RK_NVR_DEM01_RK3588_LP4XD200P232SD8 _V21_20211228_ Modify_Notes_CN

版 本:	V2.1
作 者:	Zhangdz
审 核:	Reviewer
日 期:	2021-12-28

瑞芯微电子股份有限公司
Rockchip Electronics Co., Ltd.
(版权所有, 翻版必究)

更新记录

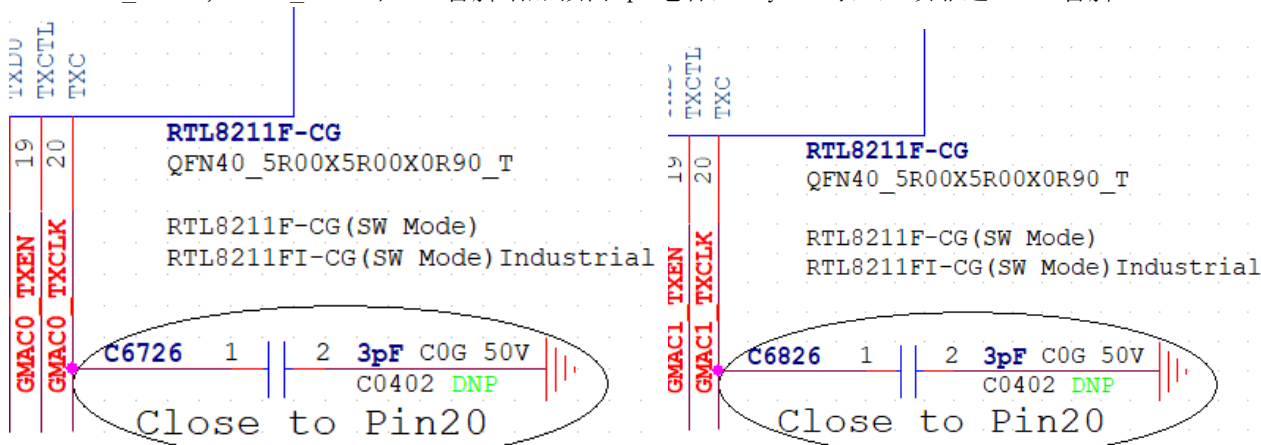
9: GMAC0_TXCLK, GMAC1_TXCLK在PHY管脚增加预留3pF电容，layout时，必须靠近Pin20管脚

HW_ID

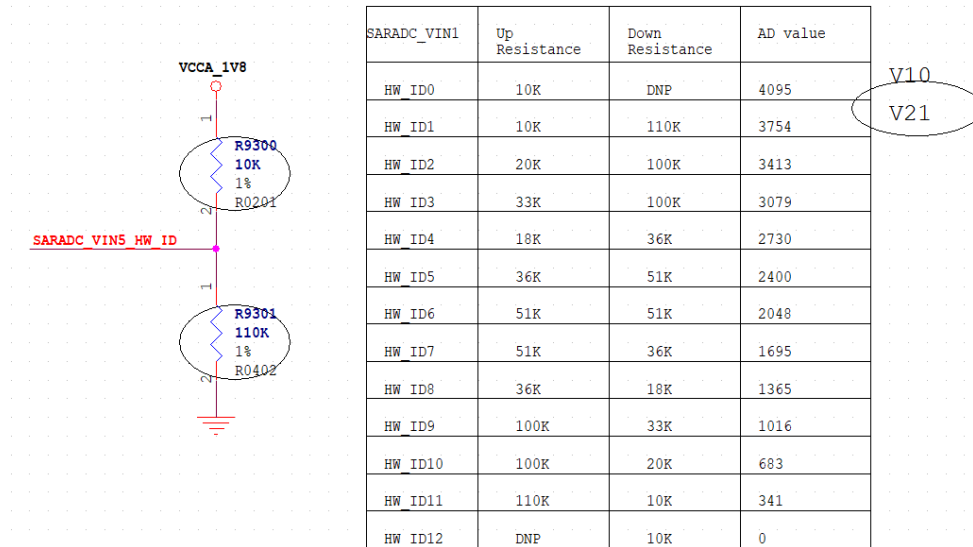
10: HW_ID更新为AD Value=3754，版本为V2.1

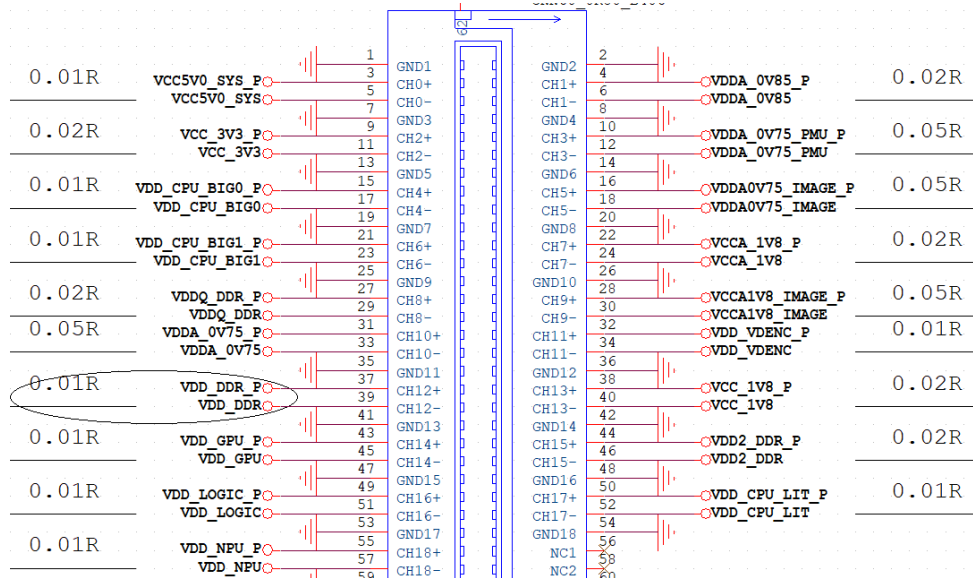
11: Power-test VDD_DDR 采样电阻值更新为0.01ohm 1%

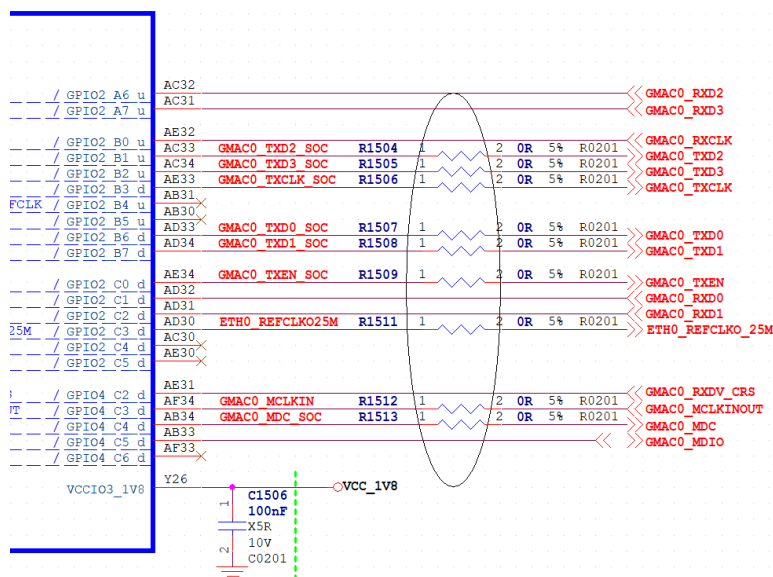
12: GMAC0_TX信号的串接22ohm电阻更新为0ohm

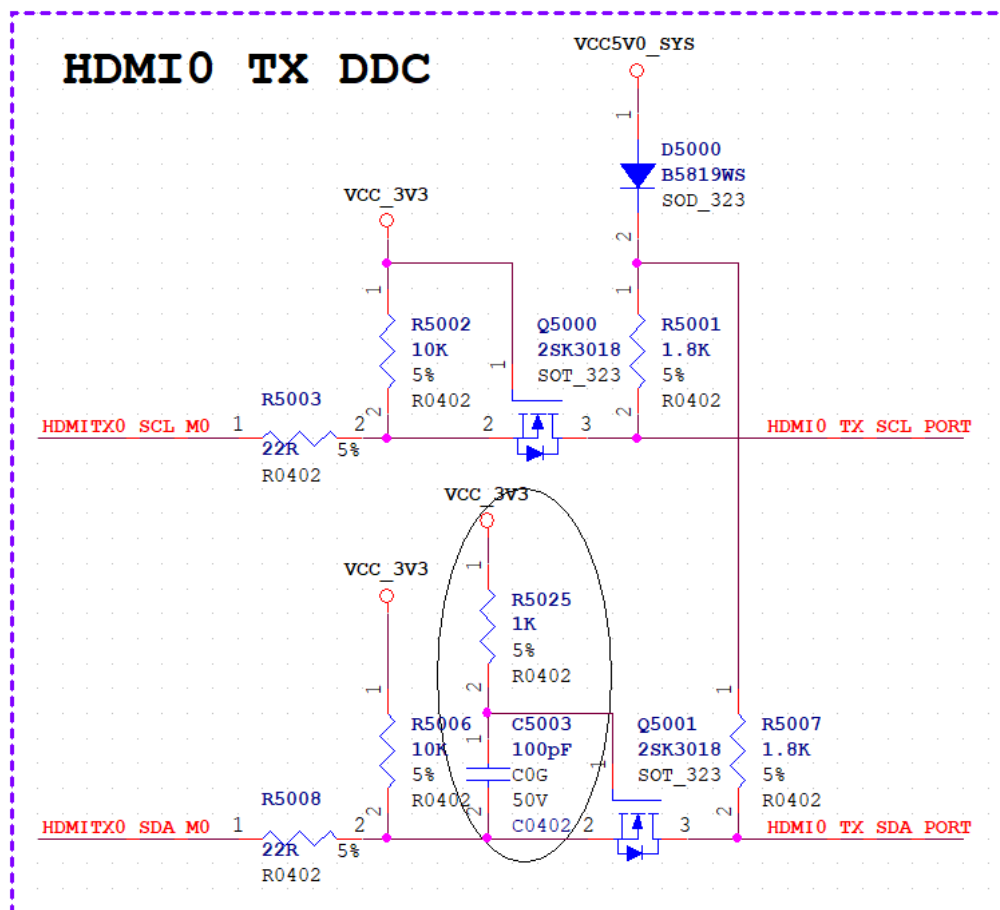
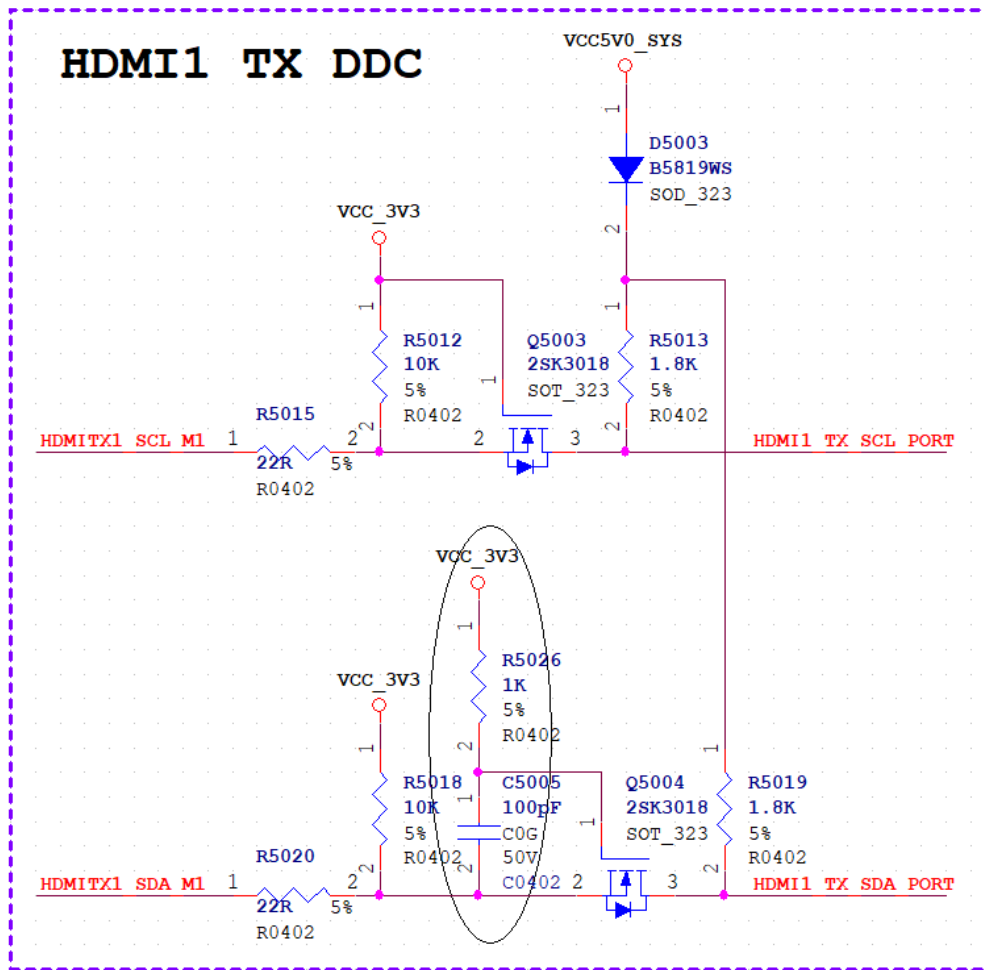
13: GMAC1_TX信号的串接22ohm电阻更新为0ohm

14: HDMIO/HDMI1 TX DDC的SDA电平转换电路更新, 改善时序, 务必更新。

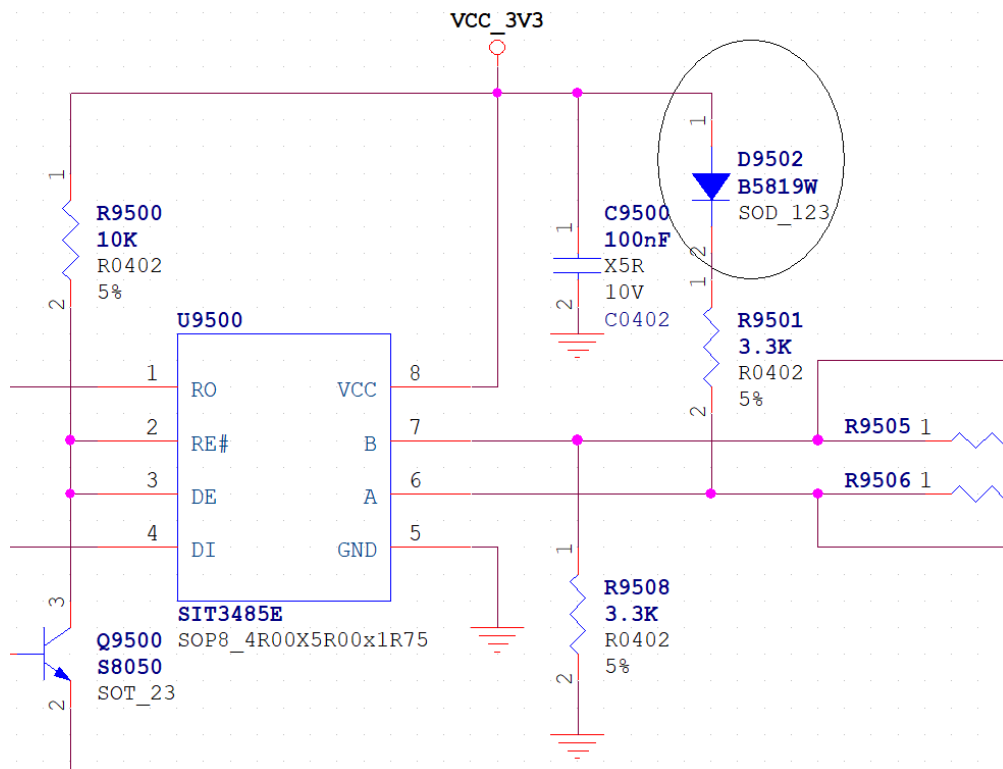
15: RS485 上拉电阻增加一个二极管防止漏电。
